**AREA PIANIFICAZIONE URBANISTICA GENERALE**  
**DELIBERAZIONE N. 100 DEL 19/12/2022**

**VERBALE DI DELIBERAZIONE DEL CONSIGLIO COMUNALE**

**OGGETTO: Correzione di errori materiali degli atti di PGT vigente, ai sensi dell'art. 13 comma 14bis della LR 12/2005 e smi.**

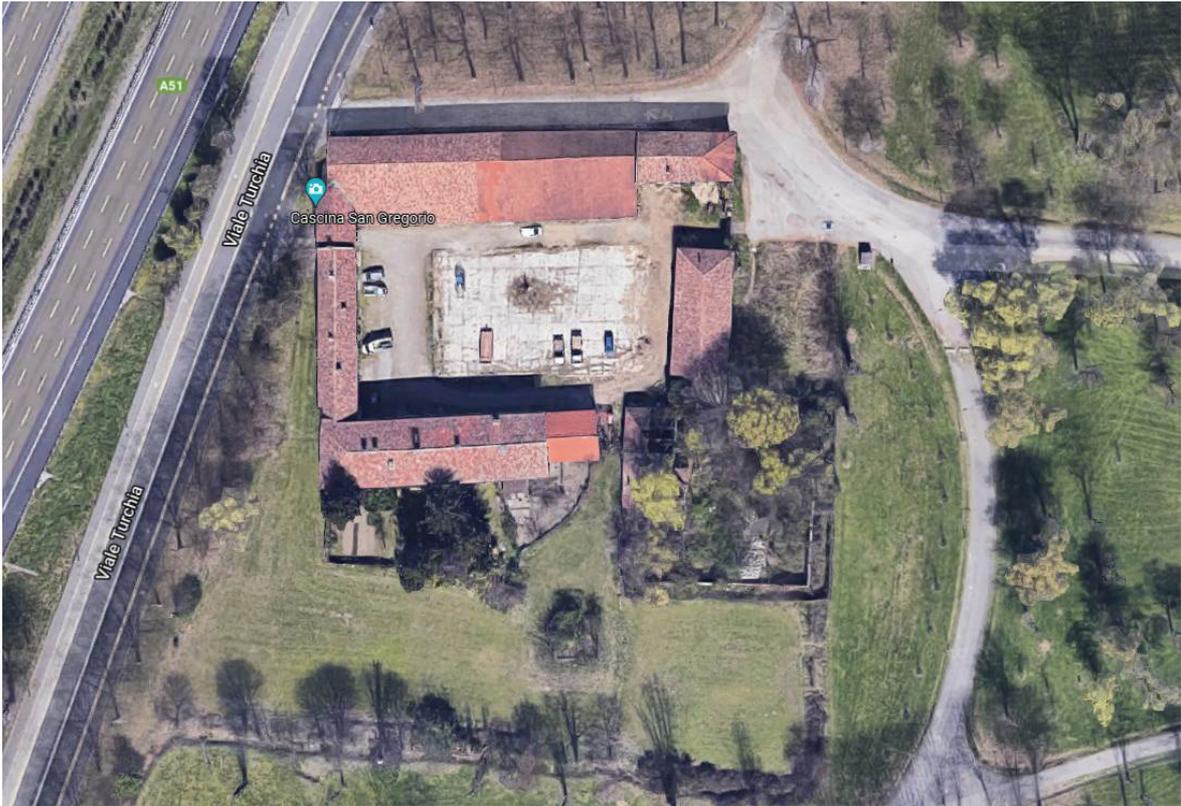
Nel caso specifico, si può osservare che la linea della perimetrazione taglia il fabbricato con una giacitura obliqua che non ha punti di riferimento nella geometria dei fabbricati stessi. Questa porzione di edificio risulta attualmente senza le coperture perché crollate, coperta di vegetazione e non visibile da foto aerea.

L'edificio è di fatto esistente da data antecedente il 2012 e non è stato rilevato dalla classificazione DUSAF (ortofoto AGEA 2015) della Regione, rispetto alla quale le perimetrazioni inserite nel PGT si sono riferite, in quanto immagini realizzate dall'alto che hanno visualizzato solo il verde e non il costruito sottostante.

Conseguentemente viene aggiornata la Tavola R01- Fattibilità geologica e idraulica con la nuova perimetrazione.

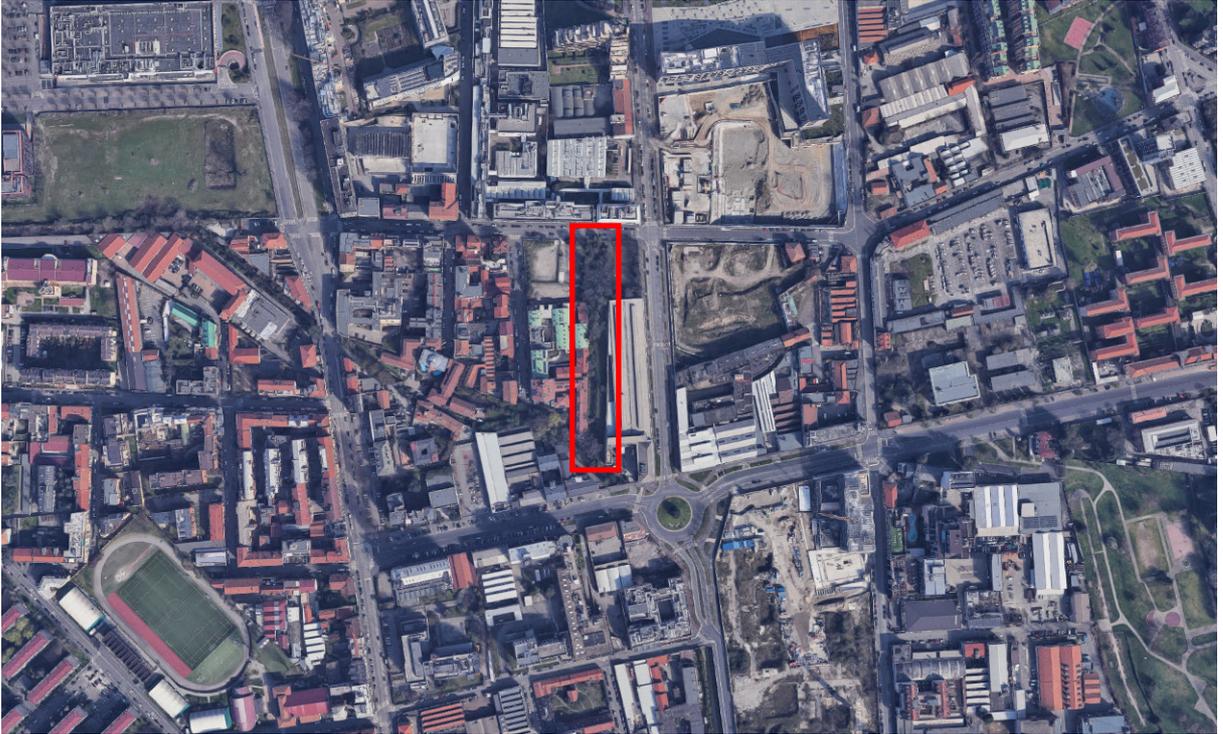
Da verifiche effettuate, a seguito di segnalazione da parte degli uffici presso Metropolitana Milanese, società di gestione del sistema di smaltimento delle acque reflue, è emerso che il medesimo non si configura come ex alveo, bensì come scaricatore di piena autorizzato (codice identificativo: 2a1a - Collettore Vigentino) e la cui funzionalità idraulica nella sua attuale conformazione non potrà essere oggetto di variazioni di sorta.

Il sopracitato scaricatore di piena ha come recapito un ramo attivo della Roggia Vettabbia, che attualmente si presenta parzialmente tombinato in un primo tratto a ridosso della recinzione a confine con la Via Serio mentre il resto è completamente a cielo aperto.

Pertanto, in riferimento all'area in oggetto, si elimina dalla tavola G.16 - Carta di individuazione degli Ex Alvei l'indicazione relativa ad "Alvei dismessi, ma catastalmente definiti come aree demaniali".

Tavola 16 dell'Atlante della Relazione Generale del Documento di Piano

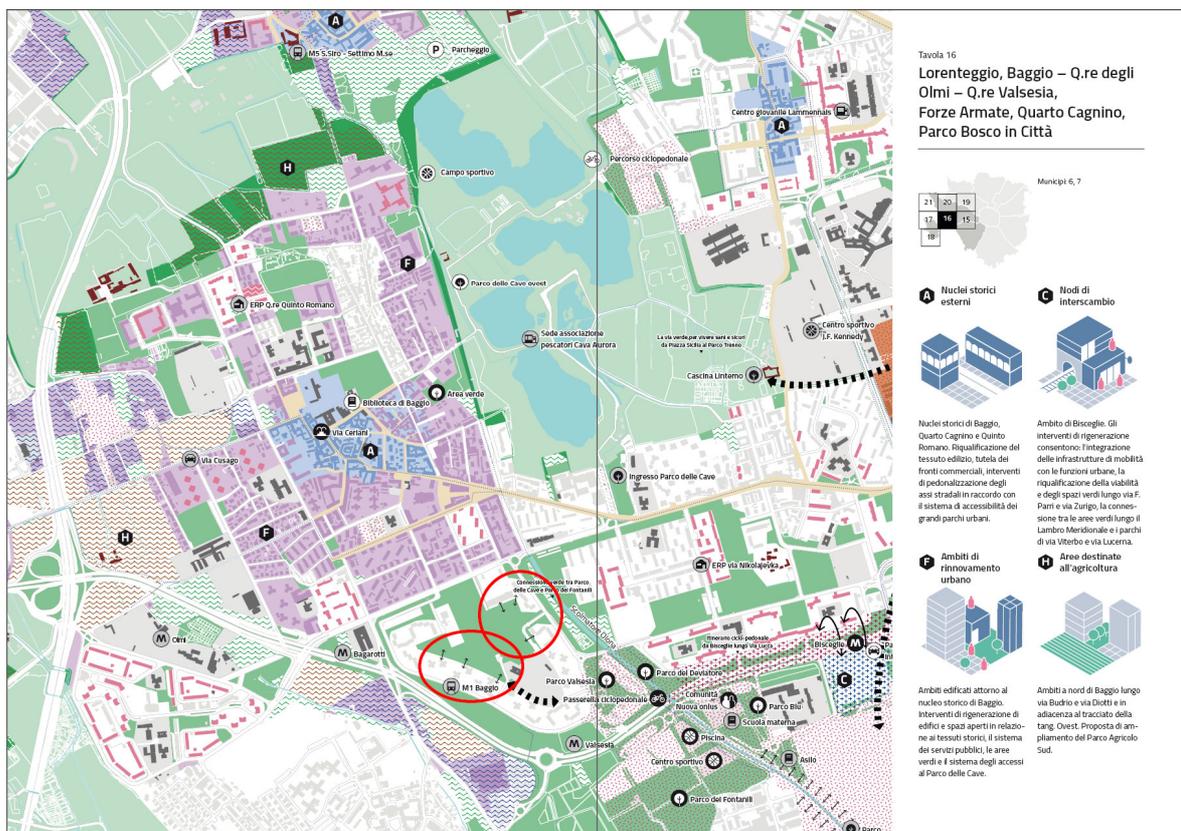
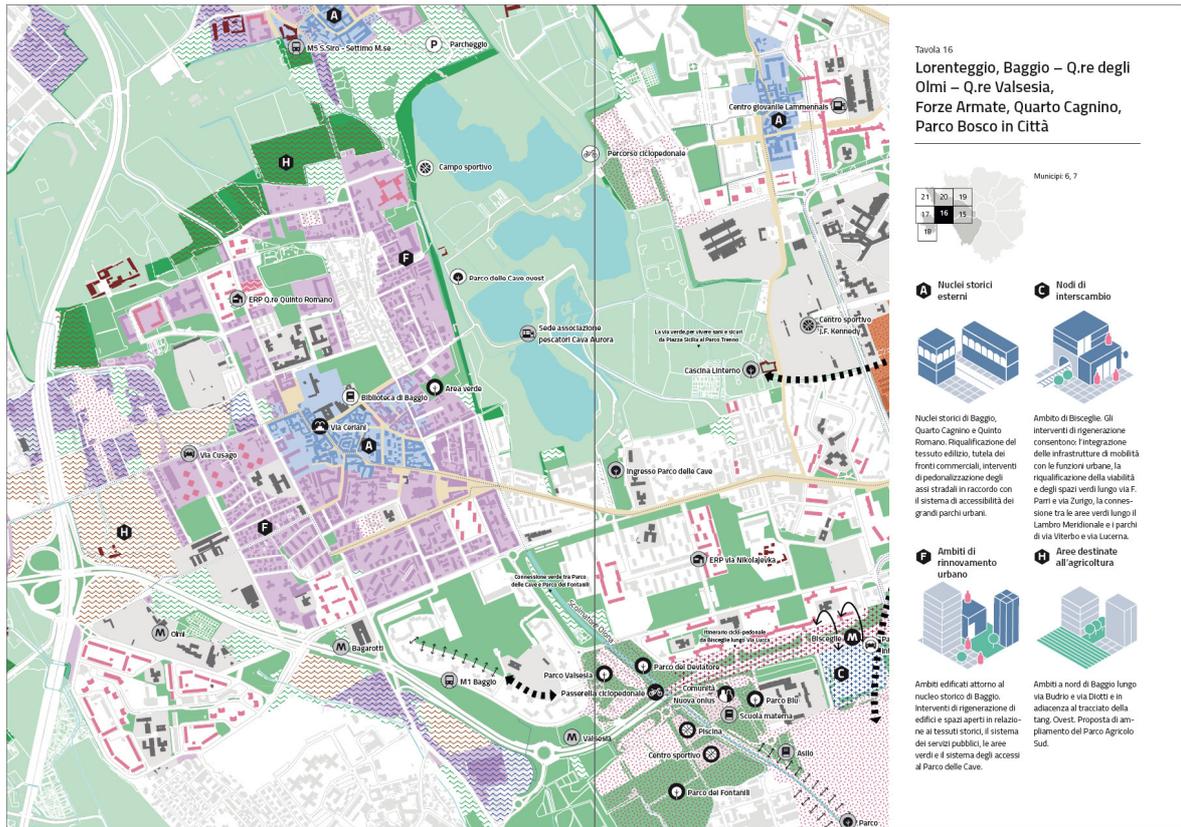
Considerando la controdeduzione all'osservazione di cui sopra che prevedeva di inserire nella tavola 16 dell'Atlante della Relazione Generale del Documento di Piano "*le simbologie proprie della voce di legenda "Permeabilità" lungo il bordo del quartiere Valsesia*", appare incontrovertibile che il recepimento parziale di tale modifica all'interno degli elaborati pubblicati del PGT possa ritenersi effettivamente errore materiale ai sensi dell'art. 13 comma 14 bis della LR 12/2005 e s.m.i..

Pertanto, alla luce di quanto evidenziato, nella Tavola 16 dell'Atlante della Relazione Generale del Documento di Piano si inseriscono le connessioni pedonali al parco anche in corrispondenza dei civici nn. 8 e 24 di Via Valsesia e n. 5 di via Bagarotti, che completano l'inserimento delle simbologie proprie della voce di legenda "*Permeabilità*" lungo il bordo del quartiere Valsesia, in coerenza con il contenuto della controdeduzione all'osservazione sopra riportata.

Tavola R.03 - Indicazioni morfologiche

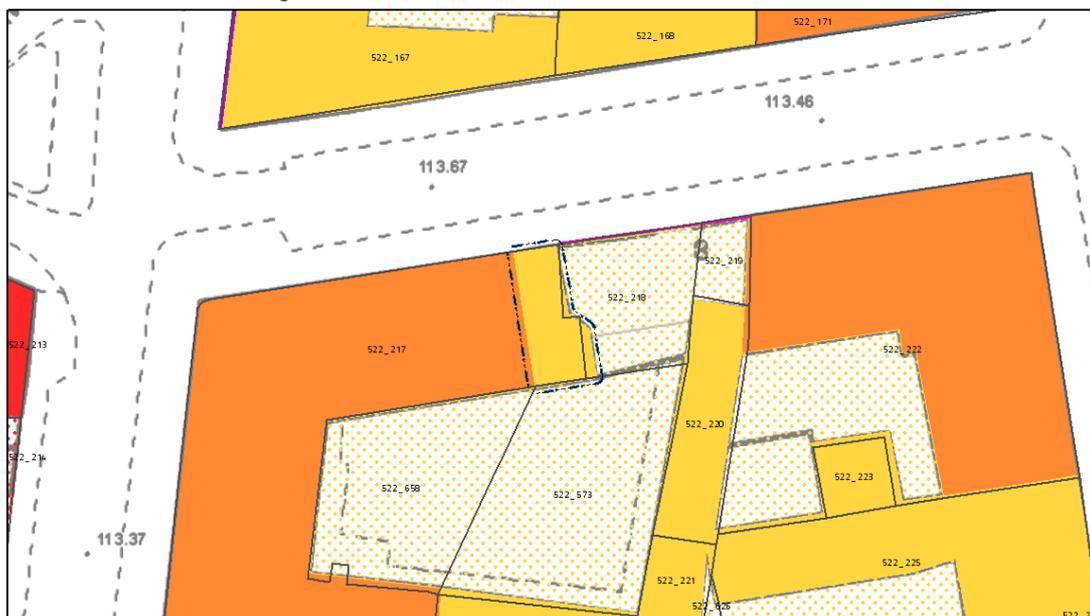
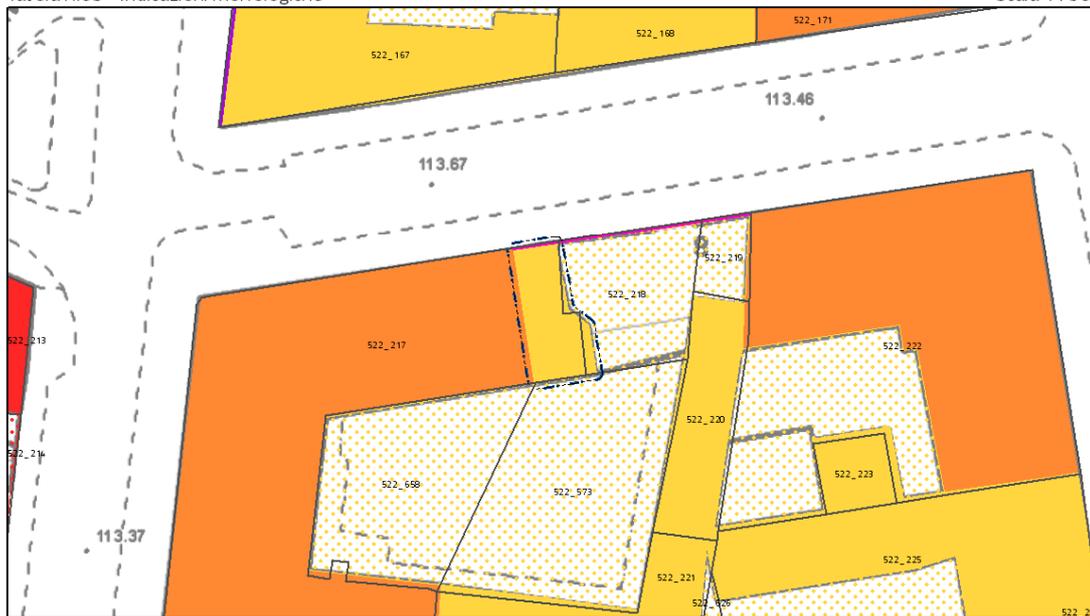
In forza di quanto già espresso in sede di accoglimento dell’osservazione sopra indicata appare incontrovertibile che la mancata indicazione di completamento del fronte continuo sulla via Tantardini per la porzione del mappale 217 oggetto di osservazione possa ritenersi effettivamente errore materiale ai sensi dell’art. 13 comma 14 bis della LR 12/2005 e s.m.i: si provvede conseguentemente ad aggiornare la tavola R.03 – Indicazioni morfologiche, estendendo anche per tale porzione l’indicazione di completamento del fronte continuo.

Tavola R01- Fattibilità geologica e idraulica

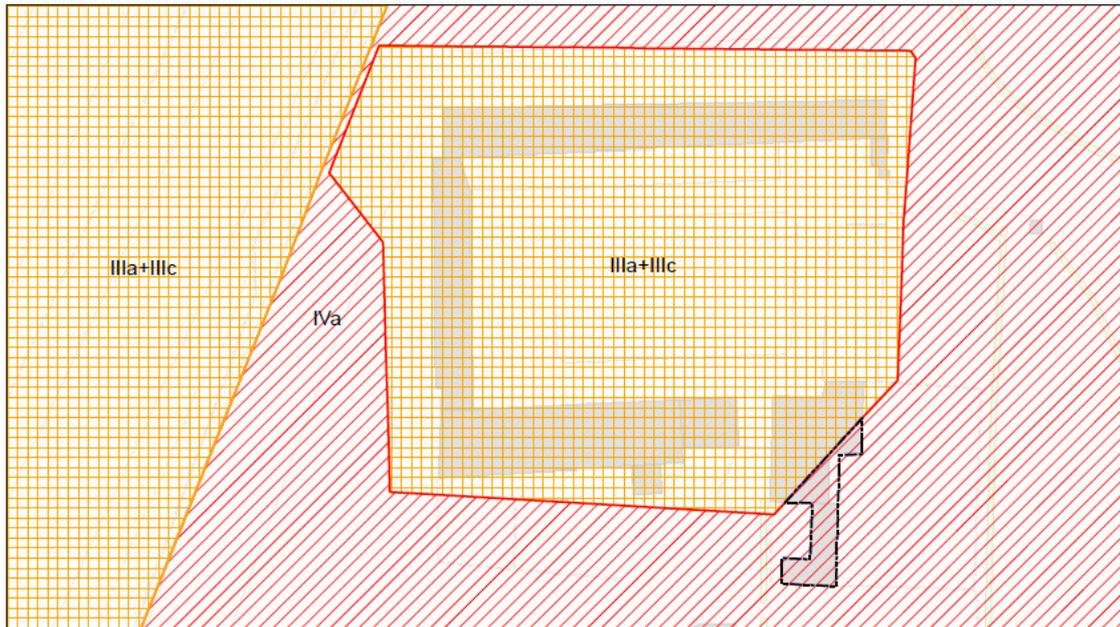
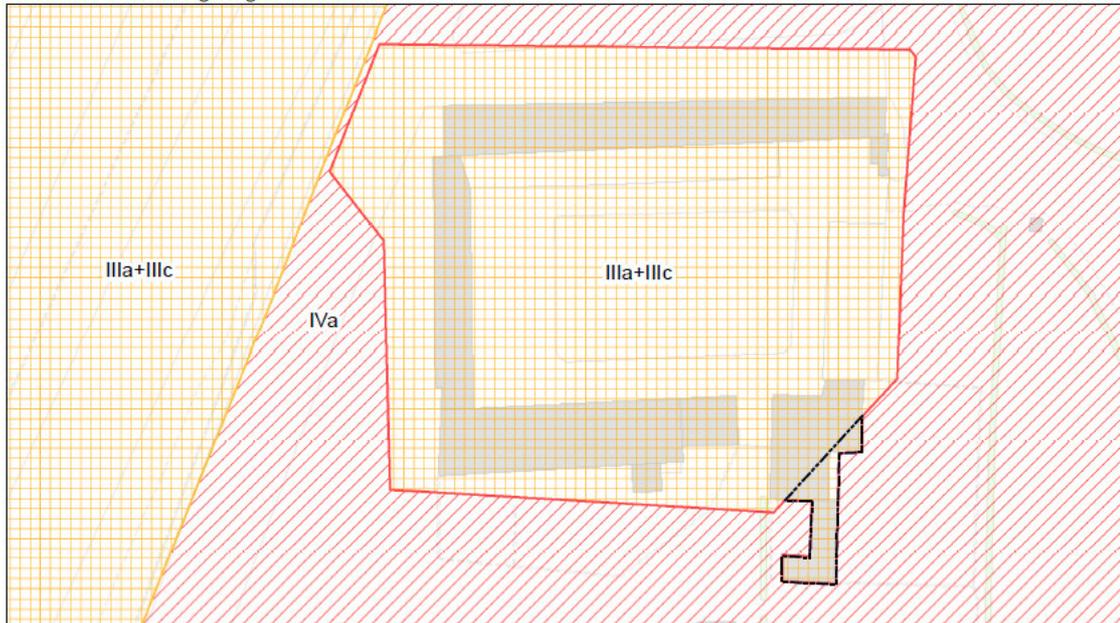
La Cascina San Gregorio Vecchio, localizzata in Viale Turchia n.44, risulta classificata nella Tavola R01 – Fattibilità geologica e idraulica in classe di fattibilità IIIa+IIIc, comprendendo al suo interno la quasi totalità del Complesso Cascinale, ma ne omette la porzione sud est, in classe di fattibilità IV.

Tavola R.03 - Indicazioni morfologiche

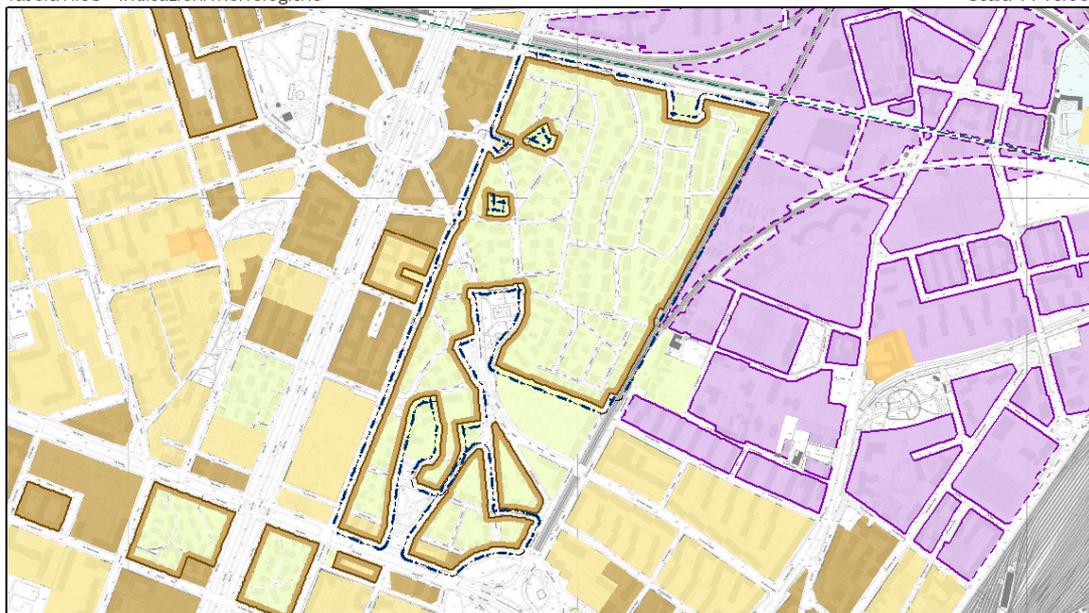
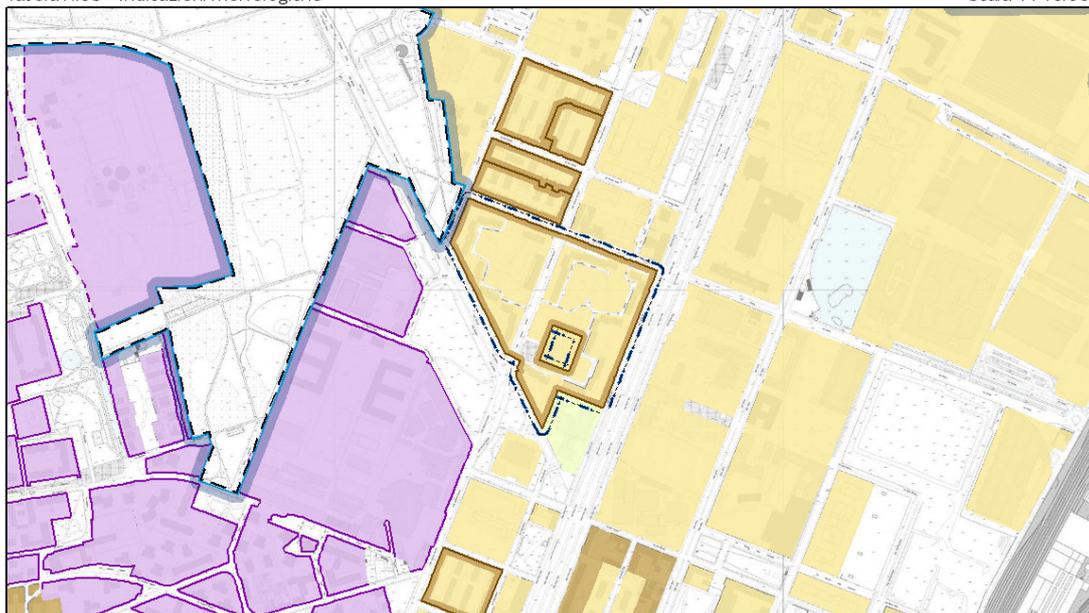
Alcuni Insiemi urbani unitari, disciplinati dall'art. 21 comma 6 delle Norme di attuazione del Piano delle Regole e già attualmente presenti in altri elaborati del PGT vigente, non trovano riscontro, a causa di un refuso grafico, nella tavola R.03 - Indicazioni morfologiche.

Appare incontrovertibile che l’assenza di tali Insiemi urbani unitari nella tavola R.03, da cui deriva un’incongruenza con la tavola D.02 e con l’All.1 del Documento di Piano, possa ritenersi effettivamente errore materiale ai sensi dell’art. 13 comma 14 bis della LR 12/2005 e s.m.i..

Pertanto si provvede a integrare la tavola R.03 - Indicazioni morfologiche con i perimetri degli Insiemi urbani unitari, di seguito meglio specificati:

Tavola R.07 - Rischi, Rumori e Radar per la navigazione aerea

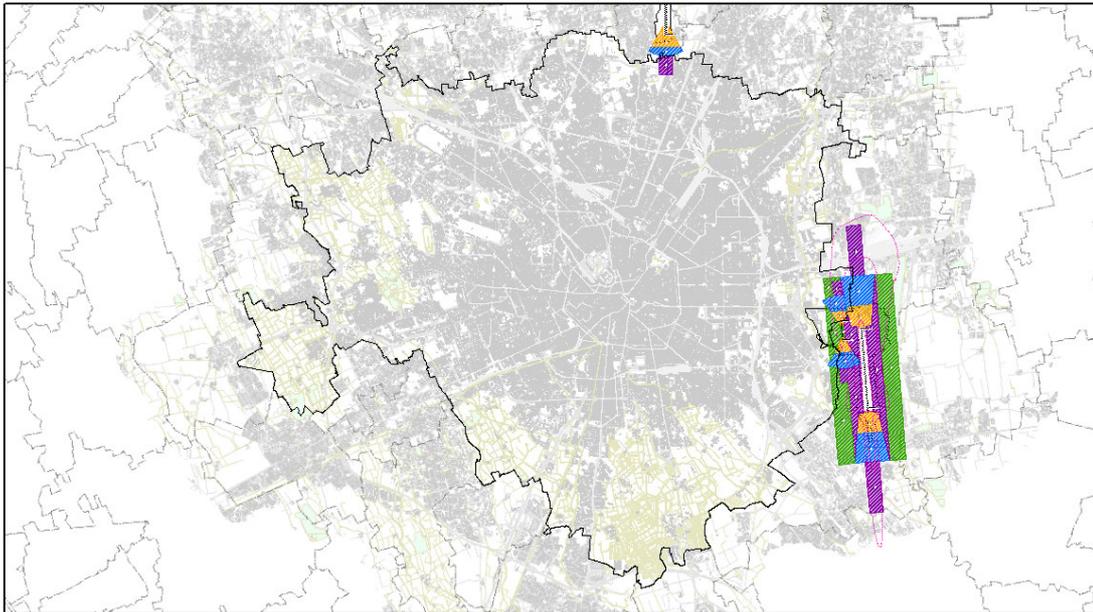
Nella tavola R.07 – Rischi, rumori e radar per la navigazione aerea del PGT vigente i tematismi relativi all’“Efficienza operativa stazioni radar” (Stazioni radar e relative fasce di rispetto), seppur riportati in legenda, non trovano riscontro all’interno della cartografia.

Appare, pertanto, incontrovertibile che l’assenza, nella tavola R.07, dei tematismi in oggetto, risultando incongruente con le voci di legenda e non derivando dall’accoglimento di osservazioni o pareri, possa ritenersi effettivamente errore materiale ai sensi dell’art. 13 comma 14 bis della LR 12/2005 e s.m.i., costituendo un refuso grafico.

Si provvede, conseguentemente, a riportare nella tavola R.07 i tematismi in oggetto, in coerenza con il corrispondente elaborato pubblicato a seguito dell’adozione del PGT.
